1. OBJET DU MEMOIRE

Suite à la délibération communautaire n°68/2022 du 29/11/2022, La communauté de communes des 2 vallées a procédé l'élaboration de ce plan de zonage assainissement de 8 communes de son territoire : Courances, Dannemois, Milly-la-Forêt, Moigny-sur-Ecole, Mondeville, Oncy-sur-Ecole, Soisy-sur-Ecole ET Videlles.

Ce présent document a pour but de répondre aux diverses remarques qui ont été émises sur ce projet durant l'enquête publique.

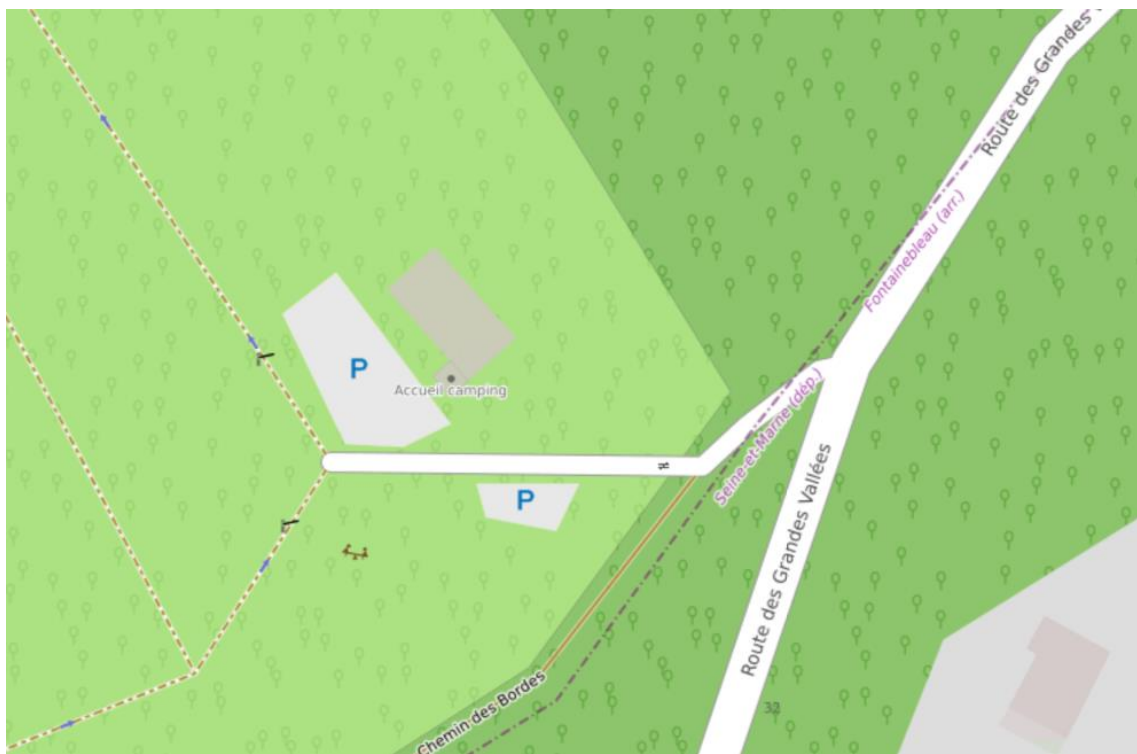
Concernant les réseaux d'eaux usées, la commune demande la connexion du camping sis route des Grandes Vallées, sur le réseau d'assainissement collectif de la commune de Noisy.

Il n'existe pas de contrat d'abonnement AEP lié à cet établissement pour vérifier ou non son raccordement au réseau collectif d'eaux usées via le paiement de la « collecte et traitement des eaux usées ».

Cet établissement n'est pas répertorié dans la liste des contrats ANC. Après localisation précise du camping, une consultation des RAD de la SIAVSE, dont le territoire englobait la commune de Milly-la-Forêt et celle de Noisy-sur-Ecole, a été effectuée.

Localisation du point d'accès au camping de la Musardière à Milly-la-Forêt mais pas de numéro de voie.

L'analyse des RAD du SIAVSE (de 2013 à 2016) il en ressort les observations suivantes :

- Il n'est pas possible d'associer de façon précise les ANC répertoriés sur les parcelles voisines du camping au terrain de ce site.
- L'absence de numéros de voie ne facilite pas l'attribution unanime, de références cadastrales aux nombreuses parcelles du camping.

Pour statuer sur ce raccordement il faudra :

- ✓ Faire une investigation terrain sur le camping,
- ✓ Faire un calcul de débits,
- ✓ Vérifier l'existence d'une autorisation de raccordement au réseau EU (RAD 2016).

Après confirmation l'absence de raccordement ou ANC existant, il appartiendra au camping de faire une demande de raccordement au réseau EU desservant cette voie.
